SUPERINTENDENCIA DE INDUSTRIA Y COMERCIO	
RAD: 12-13665- -3	FECHA: 2013-06-11 10:13:01
DEP: 2020 DIRECCION DE NUEVAS CREACIONES	EVE: 378 FASE NACIONAL INCLUIDO CAPITULO I
TRA: 11 PCT-PATENTE DE INVENCION CAPITULOS I Y II	FOLIOS: 5
ACT: 519 PRESENTACION

Como resultado del Examen de Fondo realizado, con fundamento en el Artículo 45 de la Decisión 486 de la Comisión de la Comunidad Andina, se comunica:

Título de la solicitud: “Control de la trayectoria del flujo basado en las características del fluido para de esta forma hacer resistencia de manera variable al flujo en un pozo subterráneo”.

Fig. 1 del documento US 6,497,252

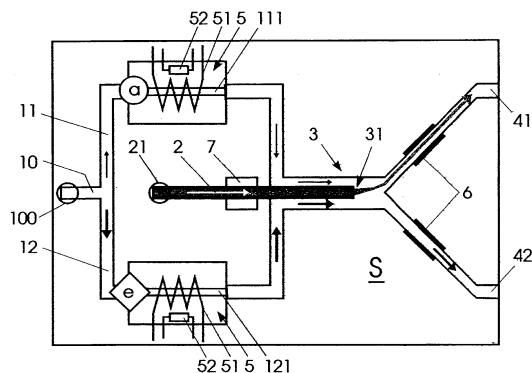
Características esenciales	D1
Un sistema para resistir de manera variable el flujo de una composición de fluidos en un pozo subterráneo	Un sistema para resistir de manera variable el flujo de una composición de fluidos en un pozo subterráneo (resumen; Fig. 1)
un primer pasaje del flujo	un primer pasaje del flujo (10)
un primer conjunto de uno o más pasajes ramales que intersecan el primer pasaje del flujo, por lo cual una proporción de la composición de fluidos desviada desde el primer pasaje del flujo hacia el primer conjunto de pasajes ramales varía basada en al menos uno de a) la viscosidad de la composición de fluidos, y b) la velocidad de la composición de fluidos en el primer pasaje del flujo	un primer conjunto de uno o más pasajes (11, 12) ramales que intersecan el primer pasaje del flujo (10), por lo cual una proporción de la composición de fluidos desviada desde el primer pasaje del flujo hacia el primer conjunto de pasajes ramales (11,12) varía basada en al menos uno de a) la viscosidad de la composición de fluidos (determinada por el calentador 5 cuando está activado; Col. 2 línea 44 - Col. 3 línea 44; Fig. 1)

En consecuencia, la reivindicación 1 carece de novedad, según lo divulgado en el documento D1.

D1 revela en donde el primer conjunto de pasajes ramales dirige la composición de fluidos hacia un primer pasaje de control de un dispositivo (3) de selección de la trayectoria del flujo (el punto donde las ramas 111 y 121 se intersectan en el dispositivo 3), y en donde el dispositivo de selección de la trayectoria del flujo selecciona a través de cuál de las múltiples trayectorias (41, 42) del flujo fluye la mayor parte del fluido desde el dispositivo, basado en la proporción de la composición de fluidos desviada hacia el primer pasaje de control (Col. 3, líneas 12-20; Fig. 1), afectando la novedad de la reivindicación 4.

D1 revela un segundo (2) pasaje del flujo, en donde el segundo pasaje del flujo dirige la composición de fluidos hacia un segundo pasaje de control del dispositivo (3) de selección de la trayectoria del flujo (donde el pasaje 2 se intersecta con el dispositivo 3), y en donde el dispositivo de selección de la trayectoria del flujo selecciona a través de cuál de las múltiples trayectorias del flujo fluye la mayor parte del fluido desde el dispositivo, basado en una razón entre los caudales de la composición de fluidos a través del primero y segundo pasajes de control (Col. 3, líneas 12-20; Fig. 1), afectando la novedad de la reivindicación 8.

D1 revela en donde el primer conjunto de pasajes ramales incluye múltiples pasajes ramales separados a lo largo del primer pasaje del flujo (Col. 3, líneas 21-23; Fig. 1), afectando la novedad de la reivindicación 9.
